東通原子力発電所1号炉審査資料	
資料番号	A1-CA-0097
提出年月日	2021年10月21日

東通原子力発電所 基準津波の策定のうち
「津波地震」,「海洋プレート内地震」等
に起因する津波の評価について
(コメント回答)

2021年10月21日
東北電力株式会社

審査会合におけるコメント

■概略パラメータスタディ結果: 水位上昇側

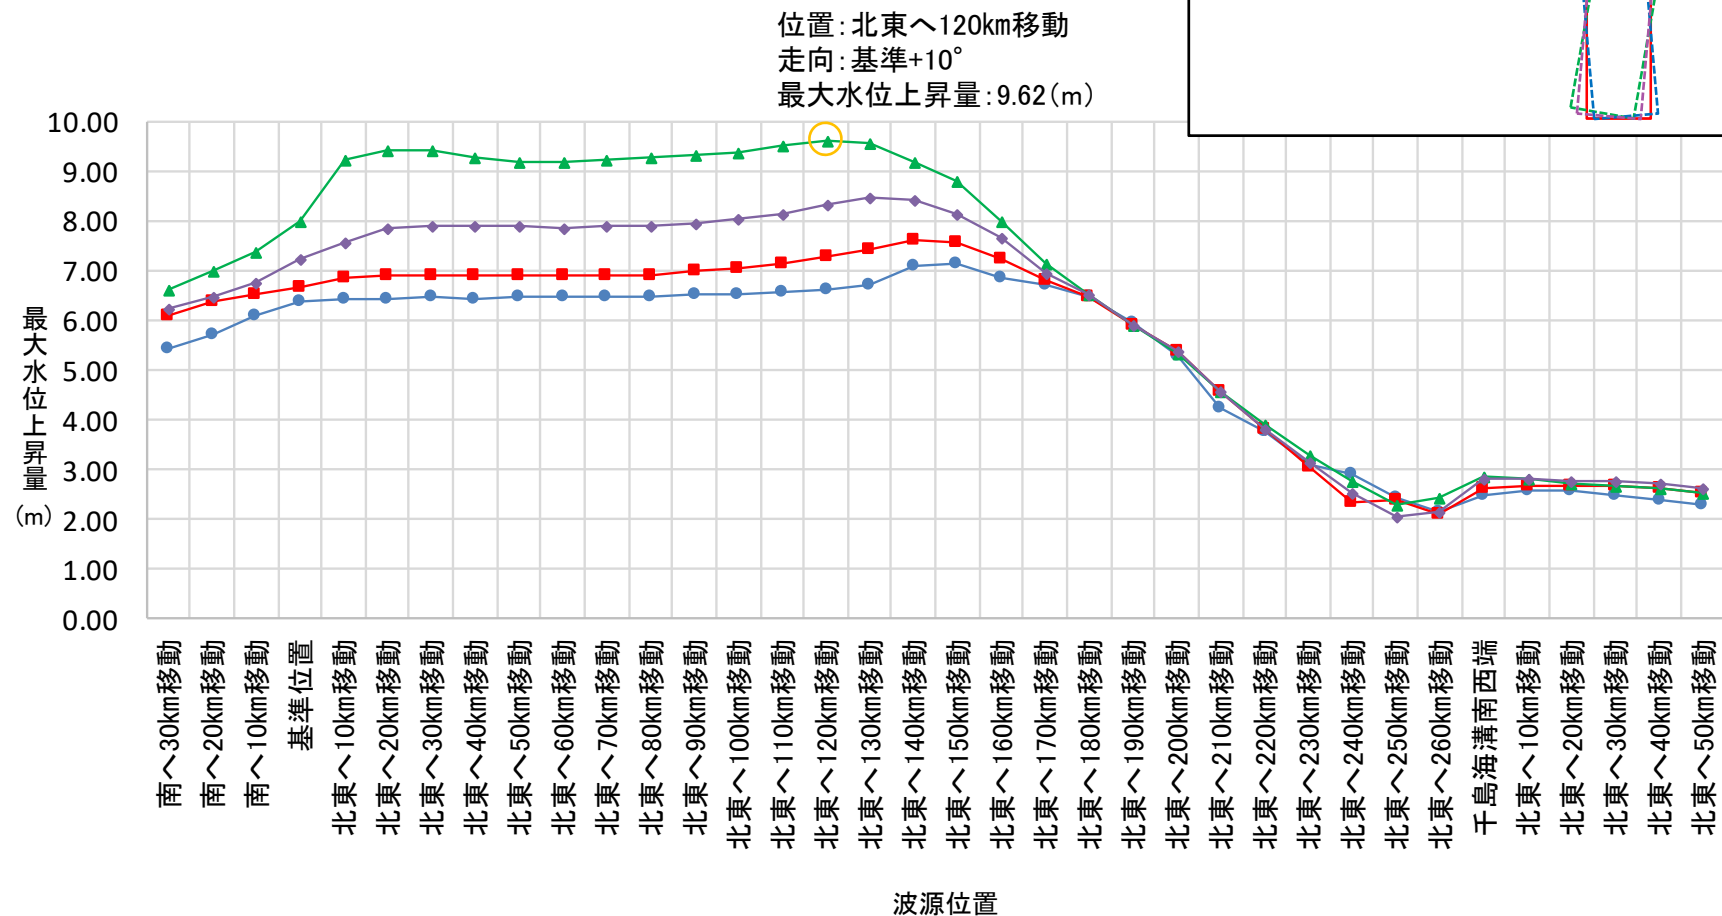
No.	コメント時期	コメント内容
S39	2016年8月26日 第394回審査会合	津波地震について、地震規模の不確かさを考慮する方法と、土木学会(2002)を参考として波源特性の不確かさを考慮する方法の両方を示した上で、地震規模の設定について再度説明すること。
S40	2016年8月26日 第394回審査会合	千島海溝沿いで発生する津波地震を考慮する必要性について検討すること。

- 敷地前面における最大水位上昇量を以下に示す※。

敷地周辺海域の主な活断層分布

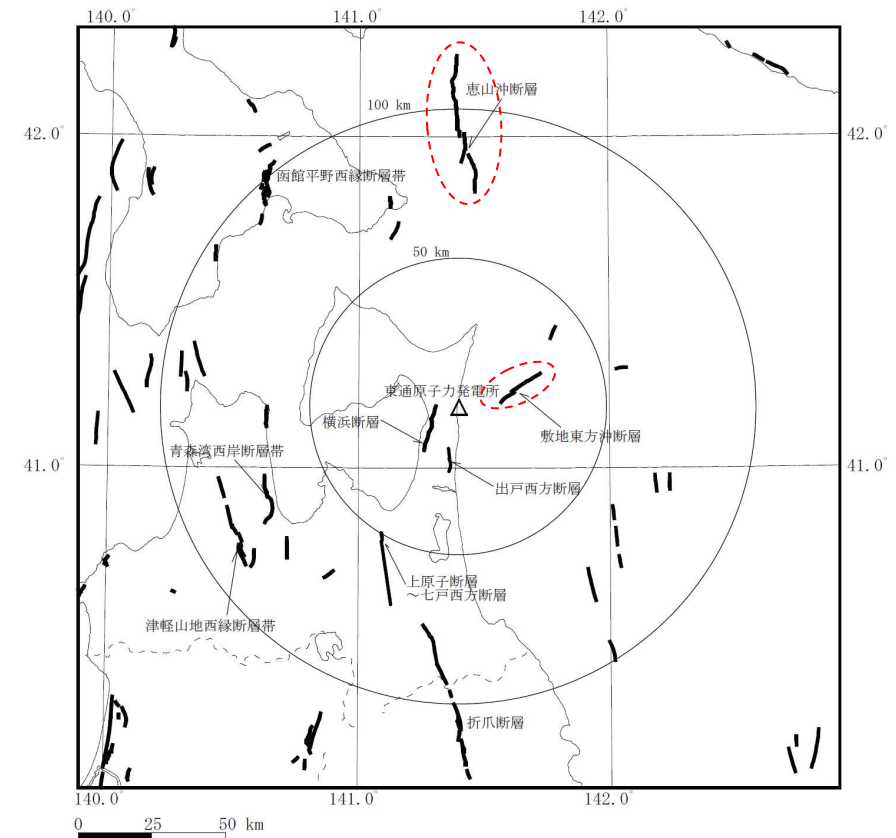
No.	コメント時期	コメント内容
S44	2016年8月26日 第394回審査会合	海域活断層による地殻内地震の選定プロセスを明確にすること。

- ・ 敷地周辺海域における文献断層を対象に、敷地への影響を考慮した活動性評価を実施し、評価対象とする活断層を選定した。

海底地すべり地形分布図

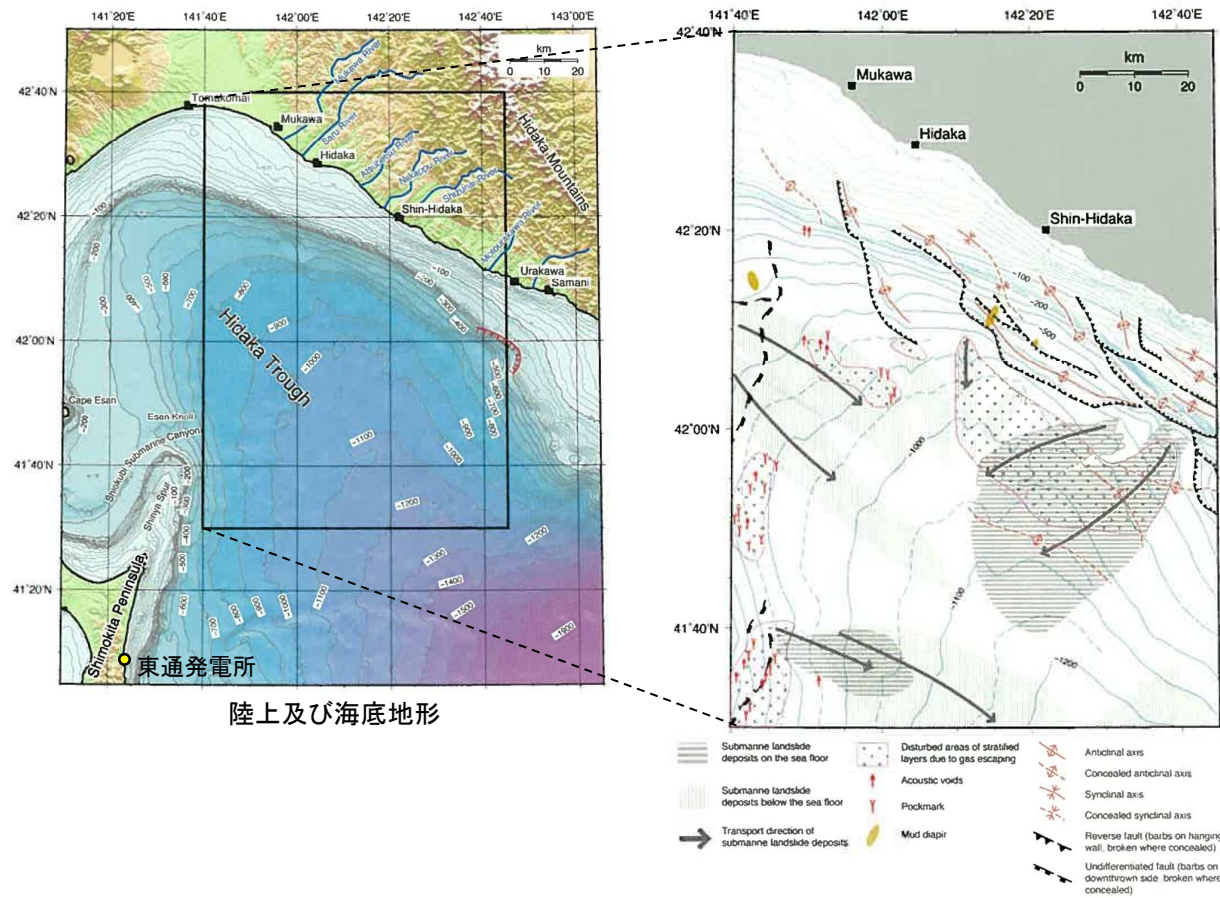
S48	2016年8月26日 第394回審査会合	海底地すべりに起因する津波の評価において抽出した海底地すべりの厚さの算定根拠を資料に明記すること。	第Ⅱ章 第1節 第1.4.3項 補足説明資料 第Ⅴ章 第2節

諸元	SLS-1	SLS-2	SLS-3	SLS-4	備考
長さ(m)	3000	6000	1200	1000	海底地形図からの読み取り
幅(m)	5350	5000	5000	5100	海底地形図からの読み取り
比高(m)	300	300	20	100	海底地形図からの読み取り
厚さ(m)	50	50	5	20	SLS-1, SLS-2: 現地形と復元地形の差分から算定 SLS-3, SLS-4: McAdoo et al.(2000)による地すべり 諸元の算定方法を参考に算定
傾斜(°)	5.71	2.86	0.95	5.71	比高及び長さから算定
面積(km ²)	15.4	36.5	3.2	3.8	海底地形図からの読み取り
体積(km ³)	0.52	1.00	0.01	0.04	SLS-1, SLS-2: 現地形と復元地形の差分から算定 SLS-3, SLS-4: McAdoo et al.(2000)による地すべり 諸元の算定方法を参考に算定

抽出した海底地すべり地形のうち、崩壊規模が最も大きい海底地すべり(SLS-2)を対象に津波解析を実施する。
